**Avis délibéré sur la  
Demande d'Autorisation Environnementale présentée par la  
société « Ferme éolienne de Saint-Martin-de-Lamps » sur le ter-  
ritoire de la commune de Levroux (36)**

N°MRAe 2025-5287

Avis délibéré de la MRAe Centre-Val de Loire n°2025-5287 en date du 25 août 2025

Déplacement des éoliennes  
(Source : Porter à connaissance, Carte 13, décembre 2024)

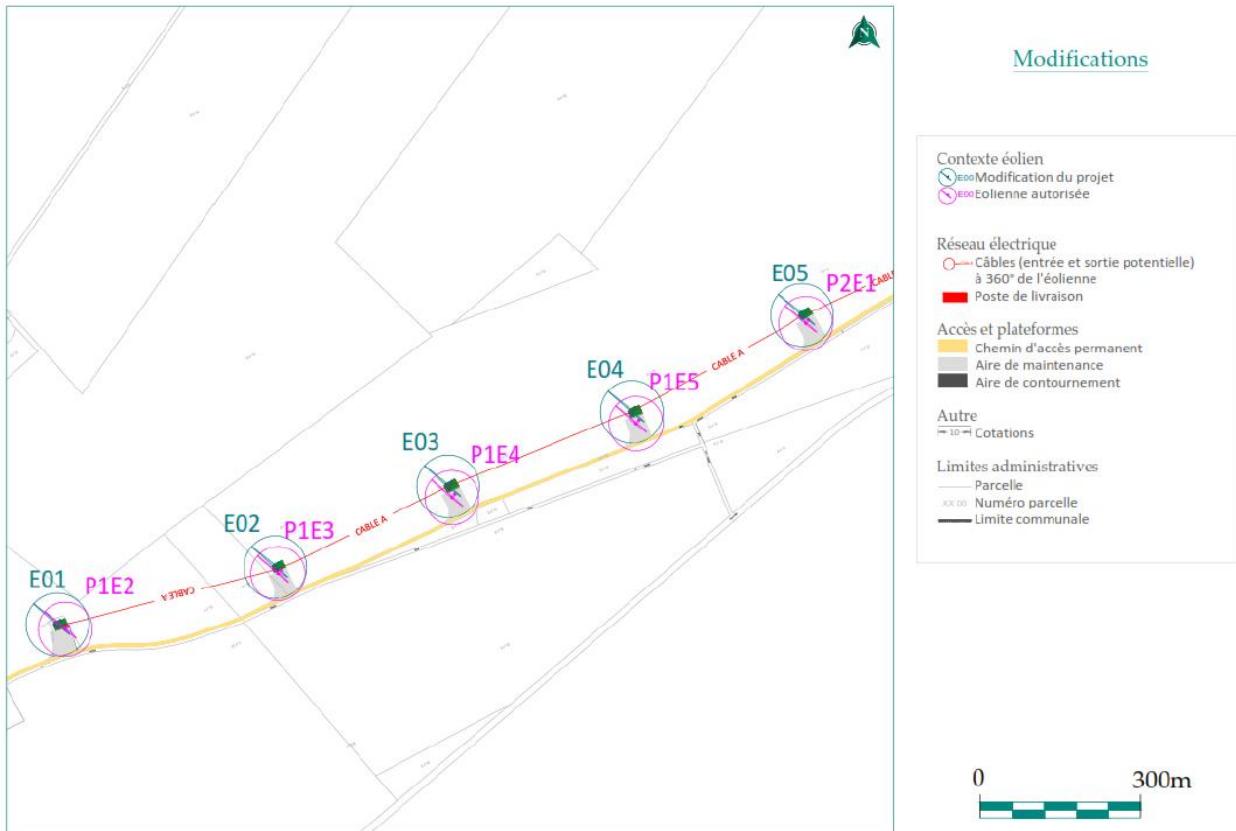
Le changement de gabarit, ainsi que le léger déplacement des cinq éoliennes (distance comprise entre 13 et 23,50 m) et du poste de livraison électrique, entre le dossier initial complété du 30 octobre 2012 et la mise à jour du 24 décembre 2024, n'engendrent pas de nouveaux impacts significatifs. En application de l'instruction gouvernementale du 11 juillet 2018<sup>1</sup>, les modifications peuvent donc être considérées comme non substantielles et elles peuvent donc être traitées dans le cadre de la régularisation de

Implantation de la variante 3 et enjeux écologiques globaux

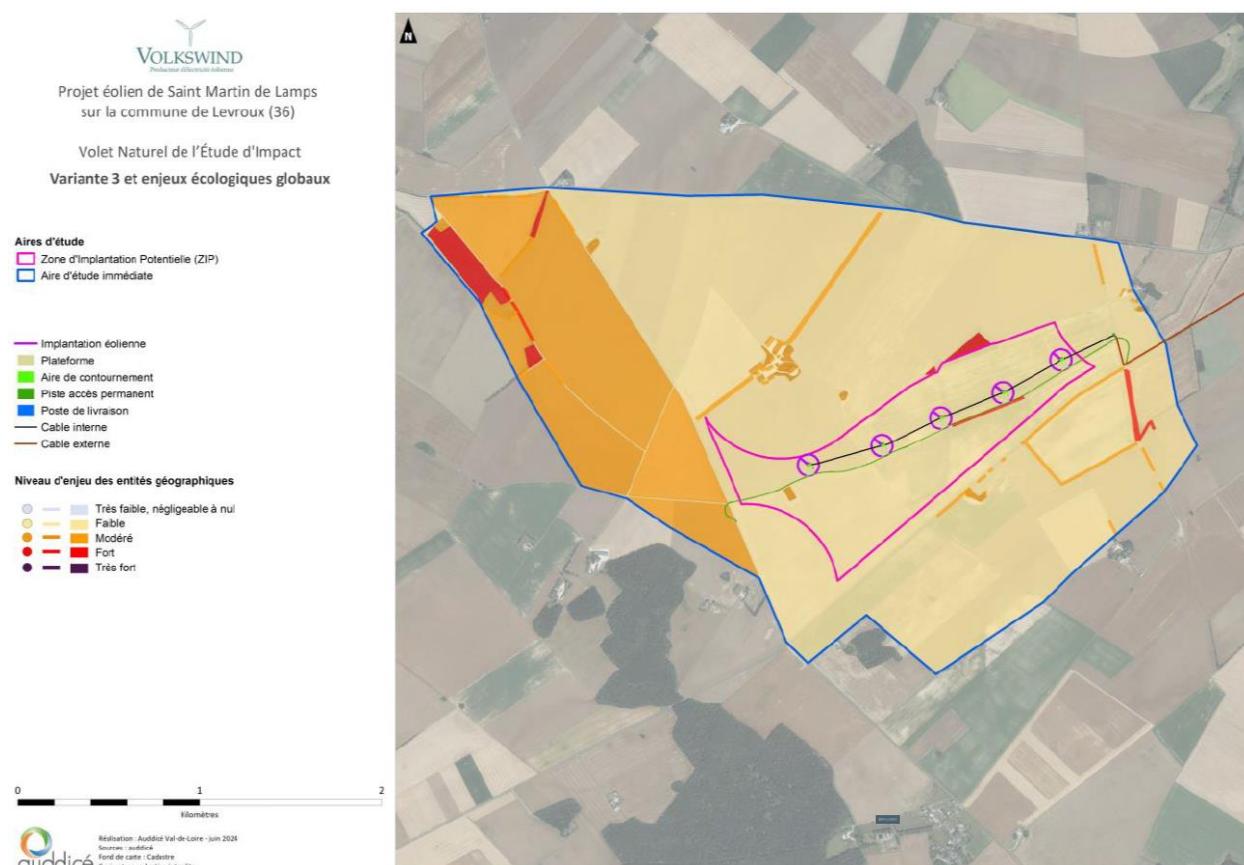
L'étude des variantes manque d'une argumentation convaincante. En effet, la variante 3, retenue, positionne deux des cinq éoliennes en bordure immédiate de la haie arbustive centrale de la ZIP, sans qu'aucune explication ne soit produite sur l'impossibilité de s'en éloigner. Il est d'ailleurs regretté que la distance réelle entre les mâts et la haie ne soit jamais mentionnée. Néanmoins, au regard des cartes produites, la distance paraît inférieure à 100 m, avec des pales en quasi-surplomb de la haie, qualifiée « de moindre intérêt » ce qui ne respecte pas la distance préconisée par Eurobats<sup>2</sup>. De même, il est affiché comme mesure de réduction un gabarit éolien avec une garde au sol d'environ 32 m. Cependant, la

variante 2 propose un modèle d'éolienne avec 49 m de garde au sol, ce qui semble bien moins impactant pour la faune volante. Si ce modèle initialement prévu n'existe plus sur le marché, rien n'est explicité sur la possibilité ou non d'augmenter la hauteur totale de l'éolienne pour augmenter la garde au sol, ce qui serait une vraie mesure de réduction. Ainsi, non seulement la variante 3 n'est pas la moins impactante pour la biodiversité, mais la séquence éviter-réduire-compenser n'a pas été menée jusqu'au bout quant à l'implantation des éoliennes.

**L'autorité environnementale recommande de préciser la distance exacte entre les éoliennes et les haies, d'en évaluer l'impact et de prendre les mesures nécessaires pour éviter ou réduire et de justifier le choix du modèle d'aérogénérateur par rapport aux impacts sur la faune volante.**
